Deliberazione della Giunta Regionale 22 aprile 2022, n. 20-4916

Progetto di "Variante" del Piano stralcio per l'assetto idrogeologico del bacino del fiume Po (PAI-Po) e di aggiornamento del PGRA del Distretto idrografico del fiume Po: Fiume Tanaro da Ceva alla confluenza nel fiume Po - Presa d'atto degli esiti Conferenza Programmatica (ex articolo 68, comma 3 del D.Lgs. 152/2006).

***Relazione di sintesi delle Osservazioni ricevute e
Controdeduzioni***

15 Marzo 2022

Proposta di modifica in destra idrografica: in rosso i limiti del Progetto di Variante (linea tratteggiata: fascia A, linea continua: fascia B); in nero la proposta di modifica (linea tratteggiata: fascia A, linea continua: fascia B)

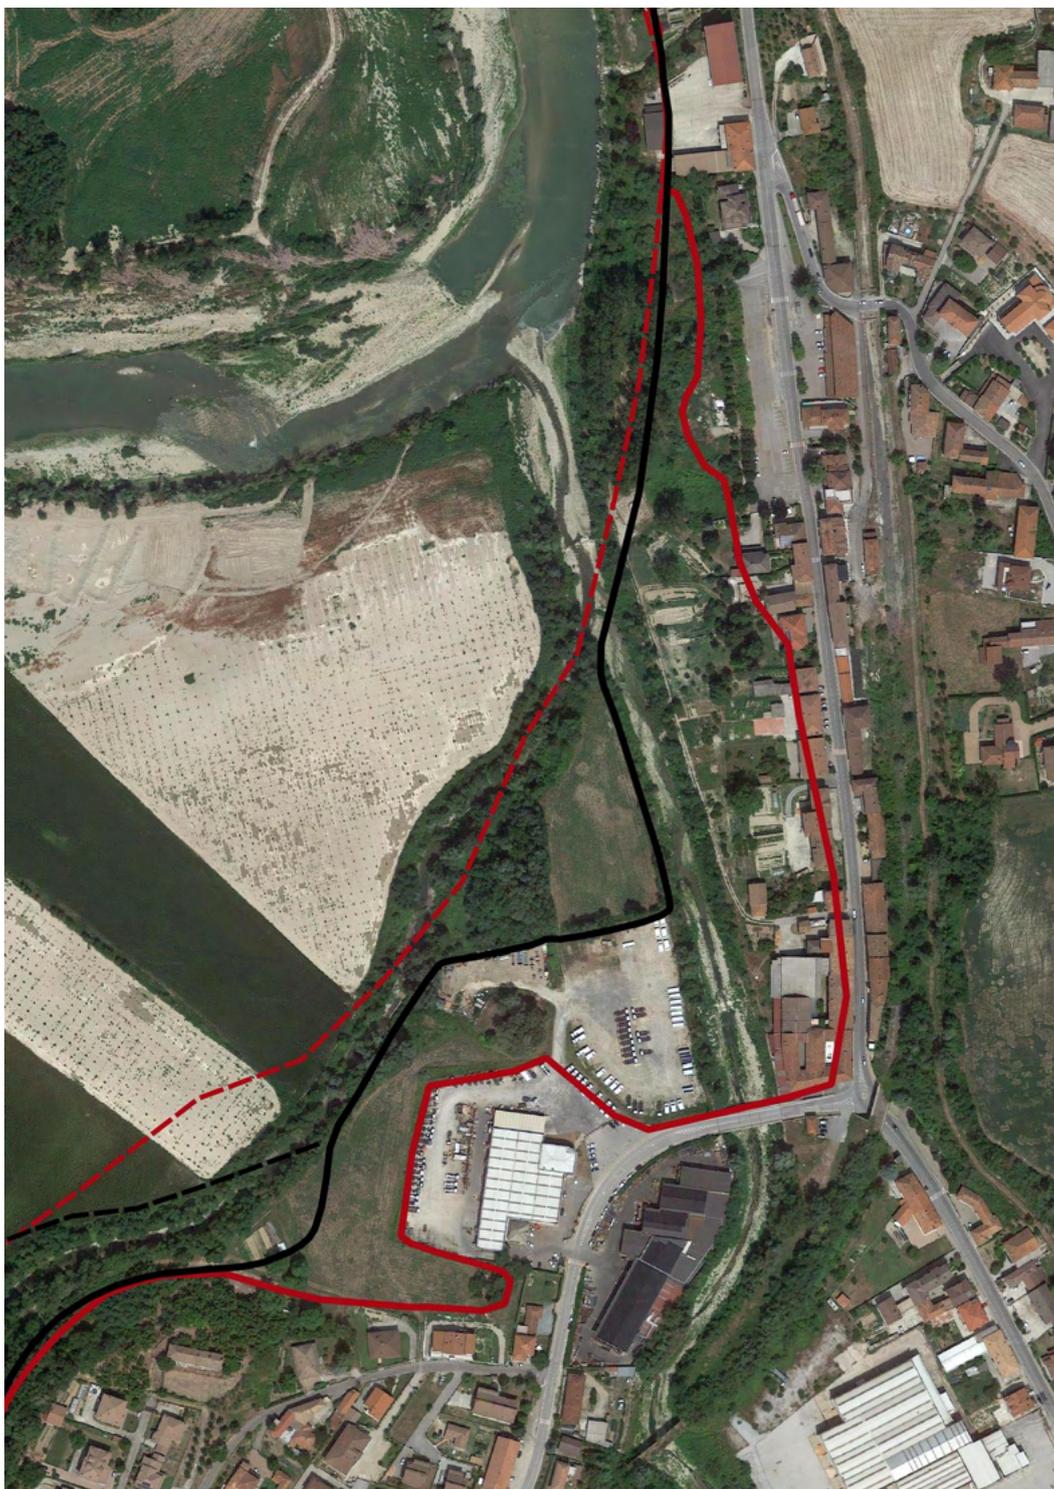
L'Amministrazione comunale, con nota prot. n. 3041 del 01/10/2021 (nostro prot. n. 45605 del 01/10/2021), richiede alcune modifiche rispetto alla proposta di delimitazione delle fasce fluviali contenuta nel Progetto di Variante, con particolare riferimento alla delimitazione della fascia B.

Sono proposte modifiche dei limiti delle fasce fluviali lungo tutto il territorio comunale basate sia sulla presenza di elementi topografici e morfologici, rilevati con un dettaglio maggiore rispetto al progetto di Variante, sia sugli esiti del modello idraulico bidimensionale realizzato allo scopo.

La documentazione allegata all'Osservazione e gli elementi tecnici forniti sono idonei a supportare le modifiche richieste.

In merito alla modifica più significativa del limite di fascia B, si è riscontrato che il campo di inondazione dell'evento alluvionale del 2016, caratterizzato da un tempo di ritorno confrontabile con quello della piena di riferimento per le fasce fluviali, è stato limitato, in destra idrografica, dalla scarpata di terrazzo alla base della quale si sviluppa un canale irriguo. Anche i risultati del modello idraulico sono coerenti con la proposta di ridelimitazione delle fasce.

Si propone alla Conferenza di **accogliere l'Osservazione** presentata dall'Amministrazione comunale di Monchiero.

Alternative di tracciato del limite di progetto della fascia B proposte con l'Osservazione nel tratto di valle

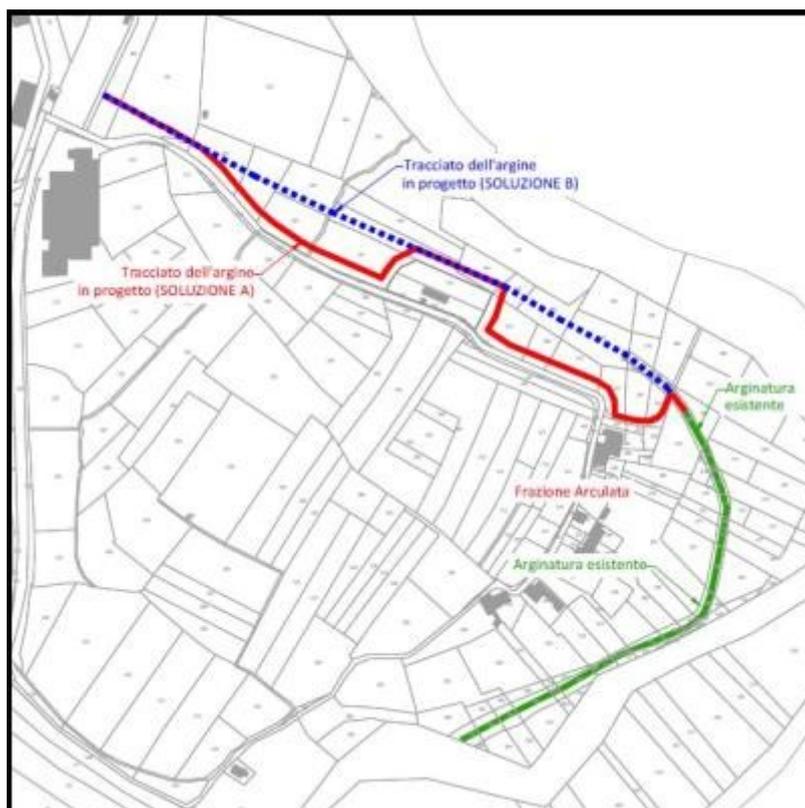
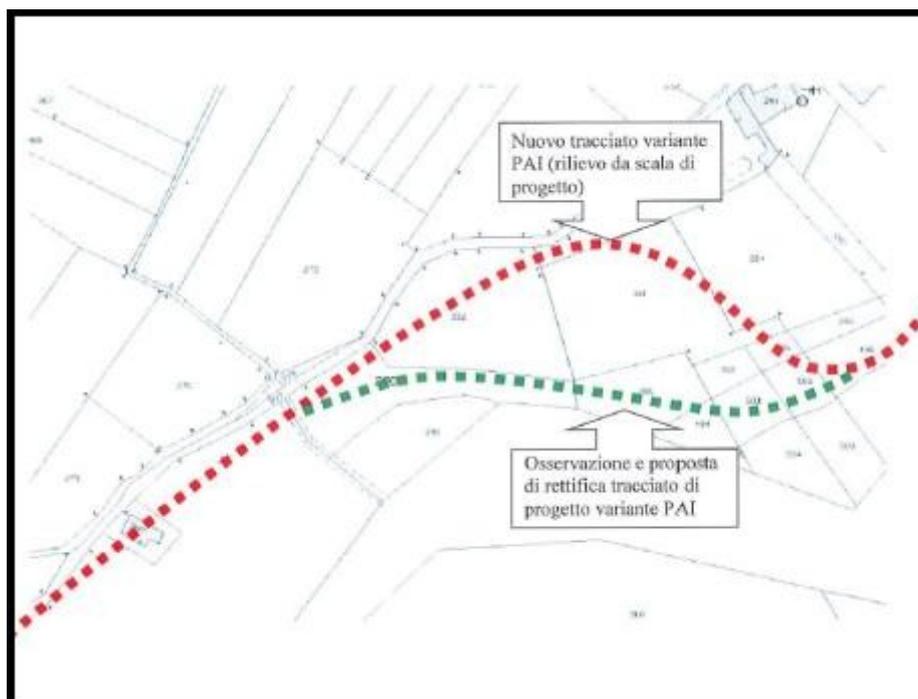
L'Amministrazione comunale, con la nota prot. n. 11036 del 30/09/2021 (nostro prot. n. 45466 del 01/10/2021) e con la nota prot. n. 11272 del 07/10/2021 (ns. prot. n. 46763 del 07/10/2021) richiede alcune modifiche rispetto alla proposta di delimitazione delle fasce fluviali contenuta nel Progetto di Variante, con particolare riferimento alla delimitazione della fascia B.

Sono proposte modifiche al limite di progetto della fascia B previsto a protezione delle abitazioni in località L'Arcurata.

Modifica proposta , nel tratto di monte, al tracciato del limite di progetto della fascia B dall'Amministrazione comunale di Carrù

Il tracciato del limite di progetto della fascia B è quello proposto da AIPo con nota prot. n. 5254 del 07/03/2022, ns. prot. n. 9850 del 07/03/2022, definito con la modellazione idraulica finalizzata alla progettazione degli interventi nel nodo Carrù – Clavesana.

In ogni caso, in fase più avanzata di progettazione degli interventi, si potranno adottare locali modifiche al tracciato previsto anche in ottemperanza, per quelle più significative, a quanto previsto dal Regolamento allegato alla Deliberazione del Comitato Istituzionale dell'Autorità di Bacino del fiume Po, n. 11/2006 del 5 aprile 2006.

Si propone alla Conferenza di **non accogliere le Osservazioni presentate dall'Amministrazione comunale di Carrù.**

Area di inondazione del fiume Tanaro – Evento alluvionale del 2016 - ARPA Piemonte
(<https://webgis.arpa.piemonte.it/Geoviewer2D/index.html?webmap=e60084dec90847f2bc9e04c7b32e5216>)

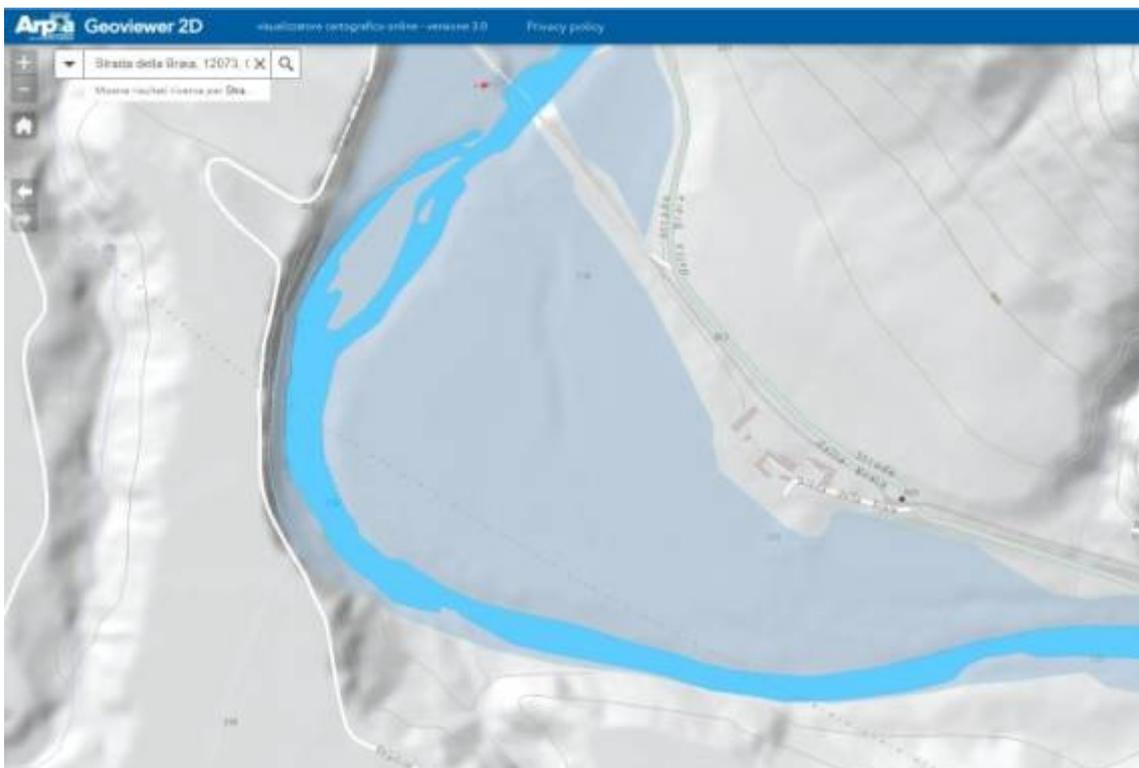
- è stata introdotta una Fascia A pressoché coincidente con la Fascia B vigente in assenza di presupposti tecnici;
- la Fascia B è stata arretrata fino a sovrapporsi ad un edificio esistente.

- a) risulta più ampia del limite della zona interessata dalla piena duecentennale;*
- b) confligge con un edificio che non è stato raggiunto dalla corrente né nell’evento del 2020, la cui portata, come detto sopra, risulterebbe ben superiore al valore duecentennale, né nell’evento del 2016 la cui portata è identificabile con la portata duecentennale ed i cui*

- per quanto riguarda la fascia A, si ricorda che essa individua la fascia fluviale in cui avviene il deflusso principale durante un evento di piena con tempo di ritorno duecentennale. In base alla definizione contenuta negli elaborati del PAI, per la sua delimitazione occorre integrare il criterio idraulico con l'insieme delle forme riattivabili in caso di evento. Dall'analisi delle foto aeree, acquisite con volo realizzato nell'immediatezza dell'evento 2016 e di cui sotto si riporta uno stralcio, si può notare come la proposta di delimitazione della fascia A, pur non derivando da una modellazione idraulica, sia stata formulata comprendendo le porzioni di aree in cui, durante l'evento del 2016, si sono verificati processi morfologici di intensità molto elevata, che hanno prodotto canali d'erosione e depositi significativi, replicando processi già verificatisi in passato, perlomeno a partire dal 1994. Quindi, sulla base di quanto osservato più volte a seguito di eventi reali, appare indubbio che la fascia A, così come identificata nel Progetto di Variante, rappresenti la fascia sede di deflusso principale della piena, in accordo con la sua definizione contenuta nel PAI e, pertanto, se ne richiede la conferma salvo modesti aggiustamenti legati alla topografia locale e agli effetti della piena del 2016;

Foto aerea post evento 2016 – È evidente l'incongruenza tra le fasce fluviali vigenti (precedenti al Progetto di Variante) e gli effetti al suolo dell'evento.

- in merito alla parte di Osservazione relativa alla fascia B, si conviene di ridefinire la delimitazione della fascia B contenuta nel Progetto di Variante, portandola a coincidere con il limite dell'area di inondazione dell'evento 2016 (fonte: [Evento alluvionale del 21-25 novembre 2016 - Geoportale Arpa Piemonte](#)), riconducibile a un evento con tempo di ritorno di circa 200 anni, come anche affermato nella relazione tecnica presentata a supporto dell'Osservazione, nel rispetto della definizione e delle modalità di tracciamento individuate nel PAI. Di conseguenza, si aggiorneranno congruentemente alla ridelimitazione delle fasce fluviali anche le mappe di pericolosità del PGRA, in particolare lo scenario "poco frequente – M".

Sulla base di quanto precedentemente esposto **si propone di accogliere parzialmente l'Osservazione** presentata.

Proposta di modifica (in nero) delle fasce fluviali rispetto ai limiti individuati nel Progetto di Variante (in rosso)

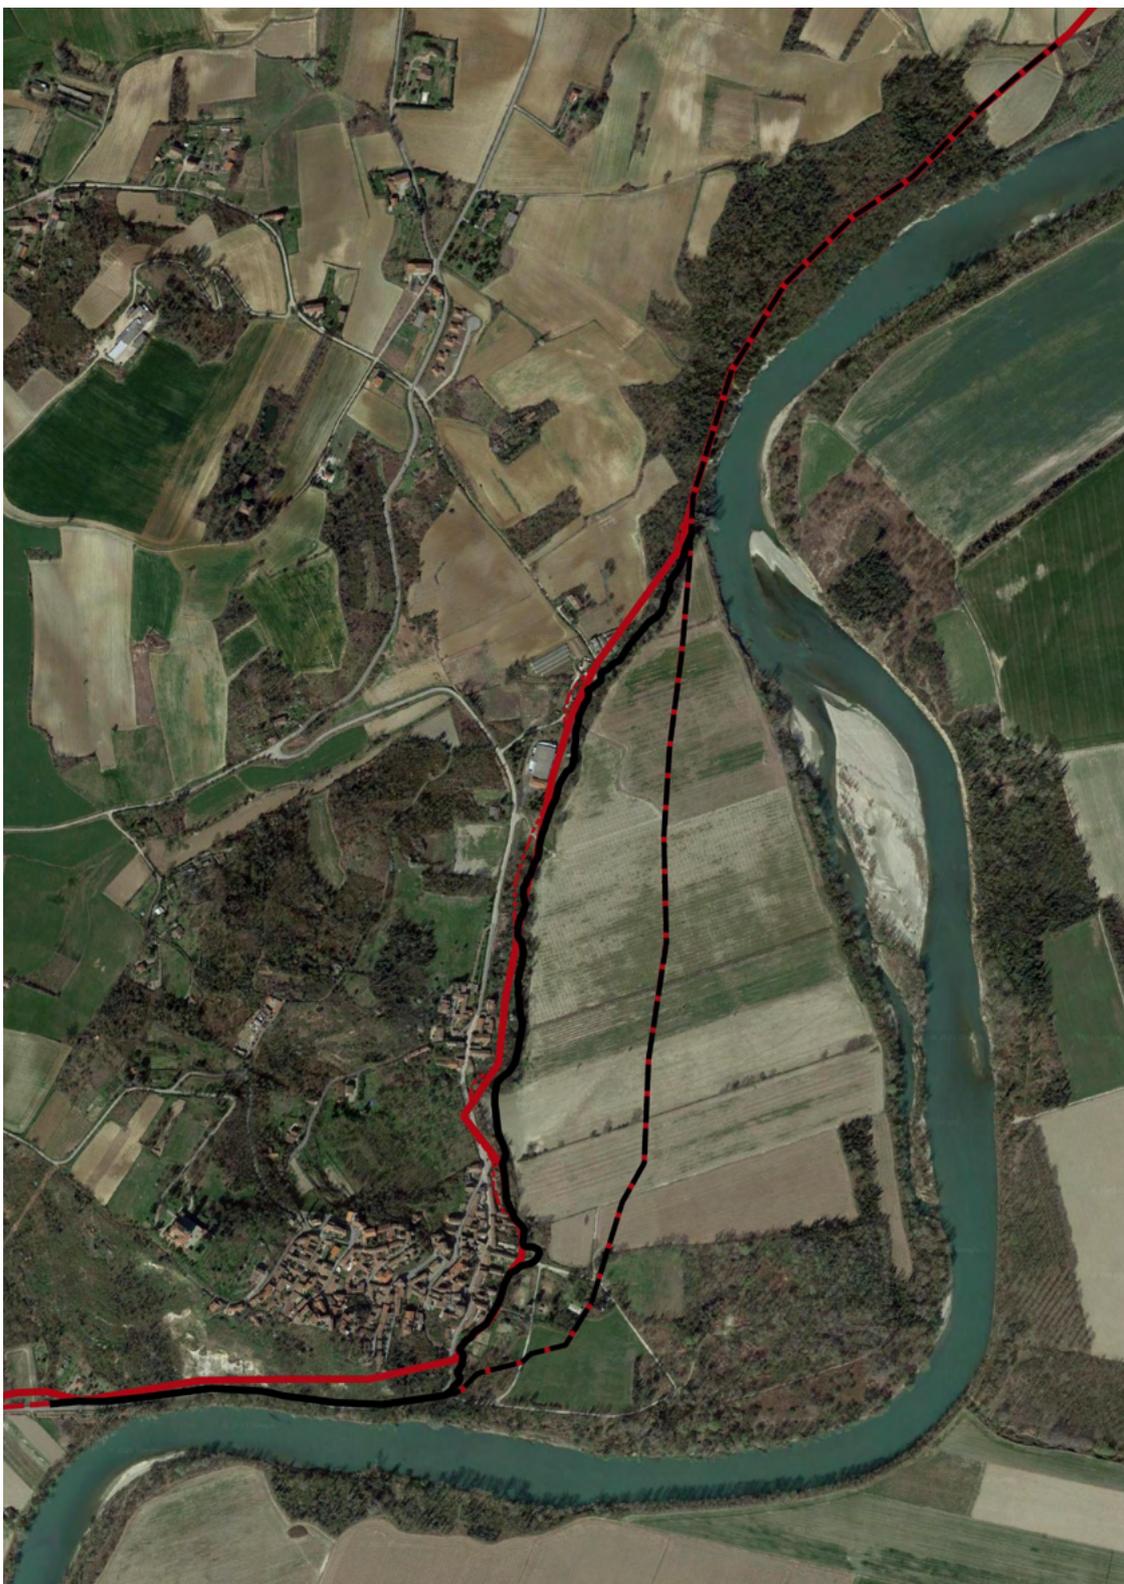
L'Amministrazione comunale, con nota prot. n. 1689 del 23/11/2021, ns. prot. n. 55652 del 24/11/2021 richiede alcune modifiche delle delimitazioni delle fasce fluviali proposte nel Progetto di Variante nel proprio territorio.

Sulla base di approfondimenti topografici locali e tenendo conto degli effetti al suolo degli eventi alluvionali del 1994 e del 2016, si propongono diffuse modifiche lungo il territorio comunale, individuate in un'apposita tavola allegata alla Relazione. Contestualmente, per coerenza e sulla base delle stesse considerazioni, si propongono locali modifiche dei limiti degli scenari di pericolosità del PGRA.

Le analisi contenute nella Relazione tecnica sono approfondite e realizzate ad una scala di dettaglio maggiore rispetto a quella che ha caratterizzato la delimitazione delle fasce individuate nel Progetto di Variante e, pertanto, sono idonee a supportare le modifiche proposte.

Si propone alla Conferenza di **accogliere l'Osservazione presentata dall'Amministrazione comunale di Montecastello.**

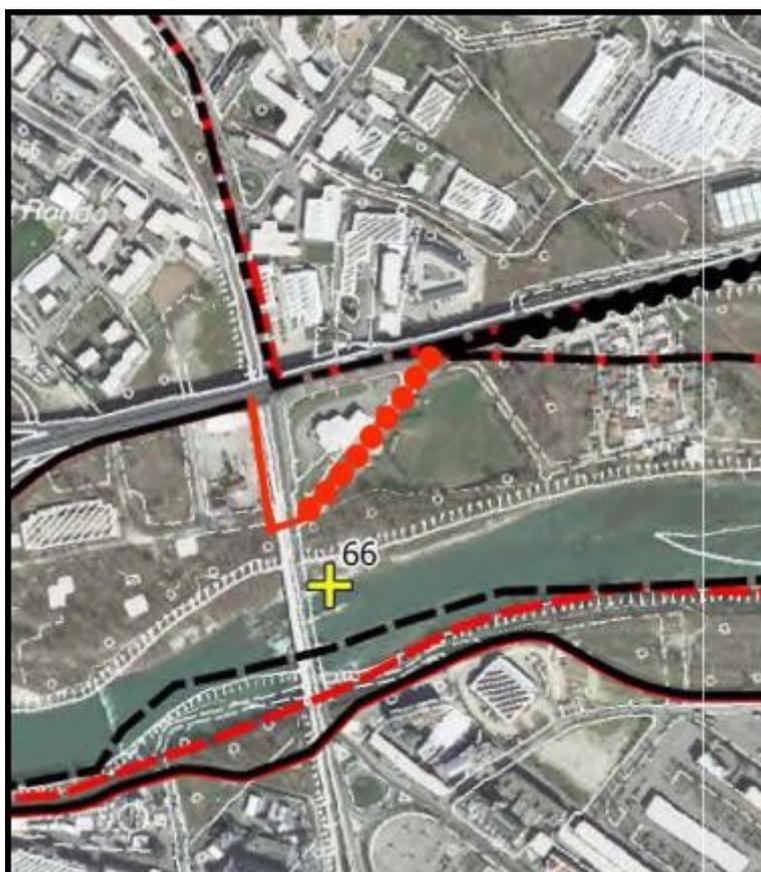
L'Amministrazione comunale di Alba, con nota ns. prot. n. 3325 del 26/01/2022, ha trasmesso un'osservazione al Progetto di Variante, ricevuta dalla Ditta Borio Fratelli S.n.c. che richiede una modifica del limite di fascia B individuato nel Progetto di Variante delle Fasce Fluviali del fiume Tanaro.

Si richiede la modifica del limite di fascia B, proponendo un limite di progetto a difesa della propria proprietà, la cui "materializzazione", come opera idraulica di difesa, sarebbe da realizzarsi a spese proprie e con le indicazioni dell'Autorità idraulica competente.

Proposta di modifica delle Fasce Fluviali del fiume Tanaro , presentata dall’Autorità di Bacino distrettuale del fiume Po nella Conferenza Programmatica

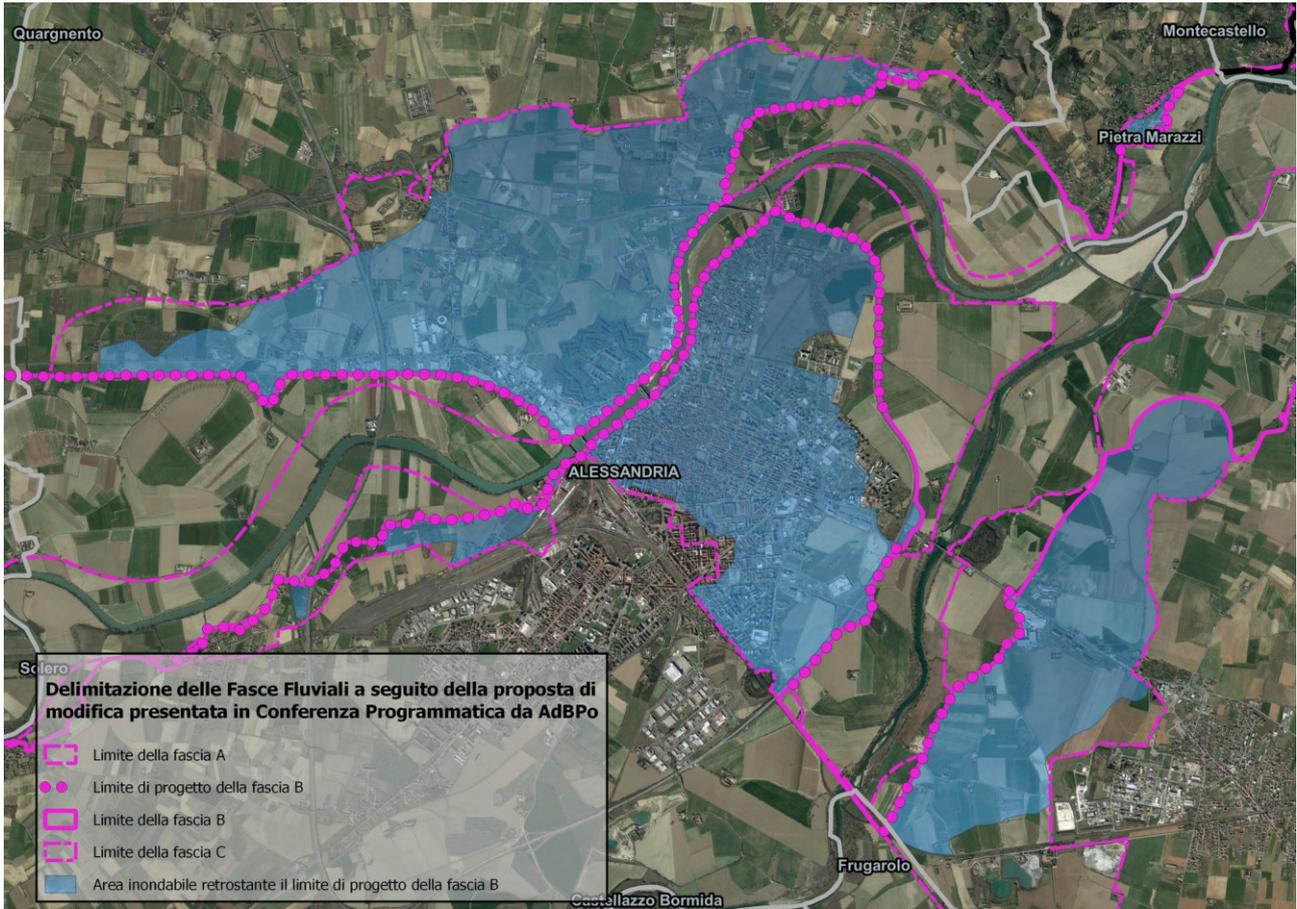
Nelle figure sottostanti, a scopo illustrativo, vengono riportate la delimitazione delle fasce fluviali contenuta nel progetto di Variante e la delimitazione a seguito della proposta di modifica presentata dall'Autorità di Bacino distrettuale del fiume Po nella Conferenza Programmatica del 15 marzo 2022, basata sugli esiti di un modello idraulico bidimensionale realizzato dall'Università di Padova nell'ambito di una convenzione più generale sottoscritta dalla stessa Autorità con alcune Università italiane.

- **conferma dei limiti di progetto già individuati nel Progetto di Variante lungo il tratto cittadino del Tanaro;**
- **estensione della delimitazione delle fasce fluviali dal ponte della SR 10 al ponte della ferrovia nel tratto di fiume Bormida prossimo alla confluenza in Tanaro, con inserimento in sinistra idrografica e prolungamento in destra di limiti di progetto della fascia B;**
- **individuazione delle aree di inondazione a tergo dei limiti di progetto, sia per il fiume Tanaro che per il fiume Bormida e interessanti, complessivamente, gran parte dell'abitato di Alessandria.**
